АКТ ОБСЛЕДОВАНИЯ
объекта социальной инфраструктуры
К ПАСПОРТУ ДОСТУПНОСТИ ОСИ
№ 2

1.1. Наименование (вид) объекта: СП «Детский сад «Колосок» ГБОУ СОШ им. П.В. Кравцова с. Старопохвистнево
1.2. Адрес объекта 446490, Российская Федерация, Самарская область, Похвистневский район, с. Старопохвистнево, ул. Мира, 55-б

№5 автостоянка, парковка

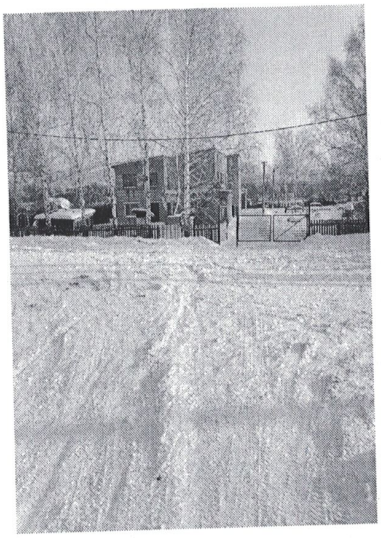
1.3	Лестница (наружная)	нет						
1.4	Пандус (наружный)	нет			не установлено	К,О	- установить в первую младшую группу	ТСР
1.5	Автостоянка и парковка	нет		№5	- отсутствуют выделенные места на стоянке для инвалидов; -отсутствует знаки парковки для инвалидов; -отсутствует разметка места для стоянки автомашины для инвалидов на кресле коляски	К,О	организовать место для парковки инвалидов, обозначить соответствующими международными символами.	Орг, ТСР
	ОБЩИЕ требования к зоне						Предусмотреть условия беспрепятственного, безопасного и удобного передвижения МГН по участку к входу в здание с учетом требований

Комментарий к заключению: для доступности инвалидов всех категорий на **территории, прилегающей к зданию** рекомендуется выполнение следующих мероприятий: установить декоративное ограждение выполняющее направляющую функции, выделить места для парковки инвалидов, обозначить их соответствующими международными символами.

№2 вход на территорию

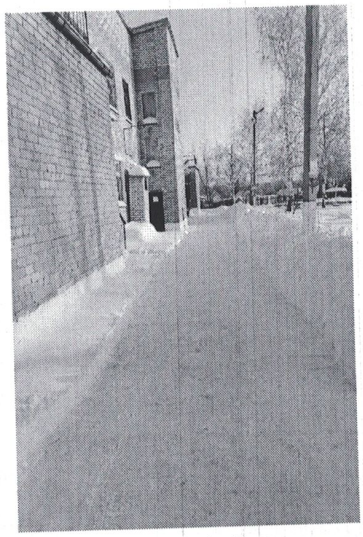
1.1	Вход (входы) на территорию	есть		№1, №2	- отсутствует нормативно размещённая информация об ОСИ	С,К,О	- установить информацию об ОСИ на входе на территорию, в т.ч. на въезде для служебного транспорта	ТСР

№3 движение по территории

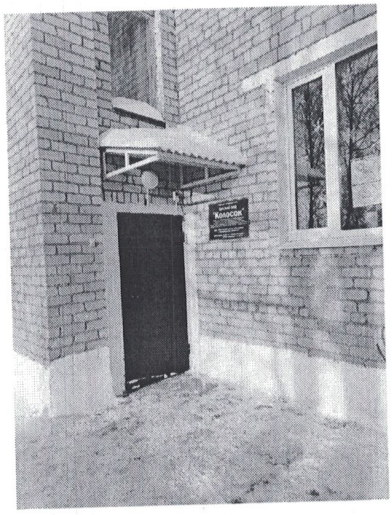
1.2	Путь (пути) движения на территории	есть		№3	не организованно информационное обеспечение для слабовидящих групп населения.	С,К,О	- обеспечить информационное сопровождение на путях движения;	ТР, Орг.

№4 вход в здание, наружная лестница

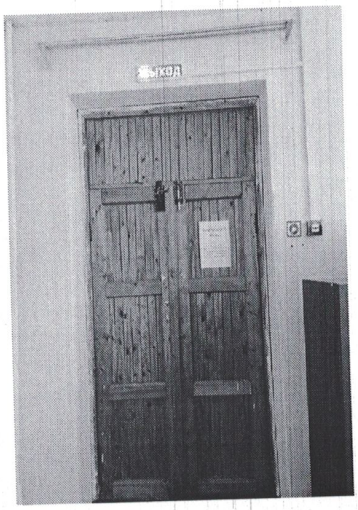
2.1	Лестница (наружная)	есть		№4	- отсутствуют поручни - отсутствие тактильной и контрастной информации перед началом марша лестницы; - отсутствие контрастной маркировки крайних ступеней;	С,О	-вдоль марша наружной лестницы установить поручни в соответствии с нормативными требованиями. -установка тактильной предупредительной информации перед маршем, нанесение контрастной маркировки на крайние ступени)	ТР, ТСР, Орг

Комментарий к заключению: для доступности инвалидов всех категорий на **входе (входы) в здание:** установить кнопку вызова помощи, установить пандус на высоту входной площадки главного входа (придерживаться требований п. 4.1.14 СП 59.13330.2012);установить противоскользящее покрытие на края ступеней; установить поручни вдоль марша лестницы, включая разделительные (0,9м. п. 4.1.14, 5.2.15 СП 59.13330.2012); расширить дверные проемы, предусмотреть смотровые панели.

№12 эвакуационный выход

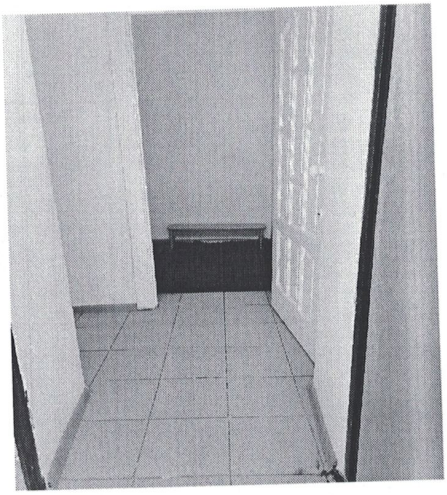
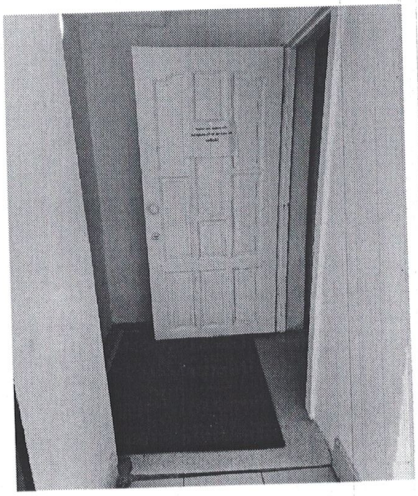
3.5	Дверь	есть		№7		С,К,О	-обеспечить своевременное получение визуальной, акустической и тактильной информации.	Орг, ТСР
3.6	Пути эвакуации (в т.ч. зоны безопасности)	есть		№12		все	обеспечить своевременное получение визуальной, акустической и тактильной информации, в т.ч. с учетом потребностей инвалидов с нарушениями зрения	Орг, ТСР
	ОБЩИЕ требования к зоне					все	- обеспечить своевременное получение визуальной, акустической и тактильной информации	Орг, ТСР

№5 тамбур

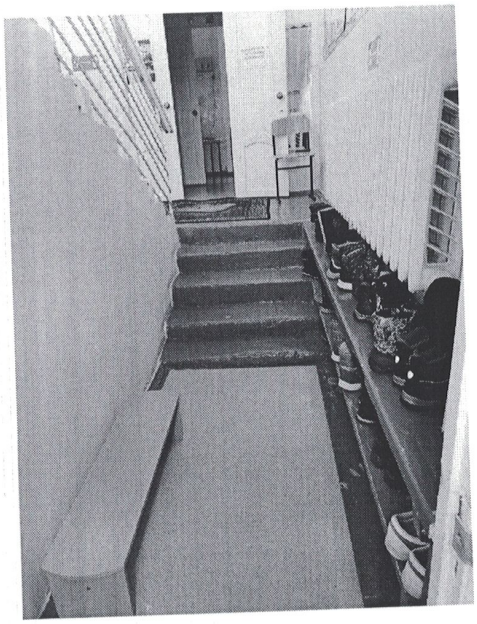
2.4	Дверь (входная)	есть		№6, №4	дверные проемы не соответствуют требованиям		расширить дверные проемы, установить датчики самозакрывания	ТСР, Орг.
2.5	Тамбур	есть		№5				
	ОБЩИЕ требования к зоне				Отсутствует непрерывность информации,	Все	- обеспечить своевременное получение визуальной, акустической	ТСР, Орг.

№7 пути движения по зданию

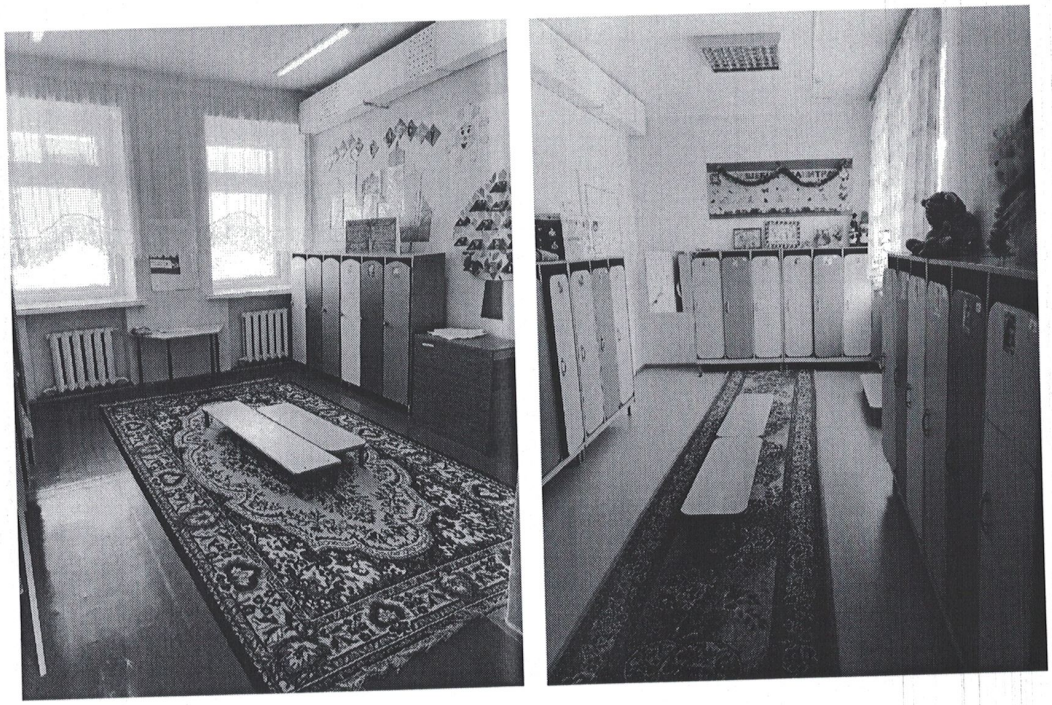
3.2	Лестница (внутри здания)	есть		№7	- отсутствие вторых поручней, не обеспечена непрерывность имеющихся поручней; - отсутствие тактильной и контрастной информации перед началом марша лестницы; - отсутствие контрастной маркировки крайних ступеней;	О, С	- установить нормативные поручни на высоте 0,9 м с двух сторон и горизонтальным завершением на 0,3 м; - установка тактильной предупредительной информации перед маршем, нанесение контрастной маркировки на крайние ступени, а также на края поручней.	Орг, ТСР

Комментарий к заключению: для доступности инвалидов всех категорий **на путях движения внутри здания:** установить недостающие поручни вдоль маршей лестниц; для передвижения по внутренним лестницам для инвалидов использующих кресла-коляски приобрести мобильный подъемник;

№11 гардеробная

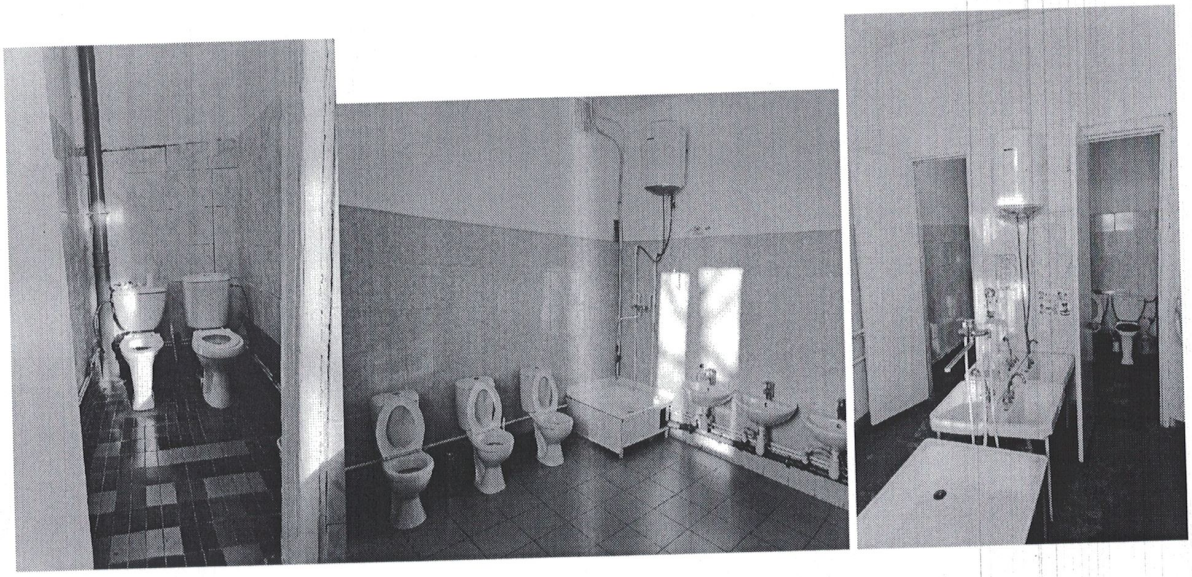
5.2	Душевая/ванная комната	есть		№10	Отсутствие специальных приспособлений для инвалидов	К,С,О	оформить по требованиям	
5.3	Бытовая	нет		№11			оборудовать гардеробную для	Орг,

комната (гардеробная)						доступности МГН по всем требованиям	ТСР
	ОБЩИЕ требования к зоне						Оборудовать санитарно-гигиенические помещения и гардеробную по всем требованиям для МГН

Комментарий к заключению: для полной доступности инвалидов всех категорий **в санитарно-гигиенических помещениях** оборудовать две (женскую/мужскую) туалетных кабины в соответствии с нормативными требованиями (расширить дверные проемы, увеличить габариты, установить горизонтальные поручни, тревожную кнопку и т. д); оборудовать поручнями одну раковину у столовой зоны (п. 5.3 СП 59.13330.2012), оборудовать гардеробную.
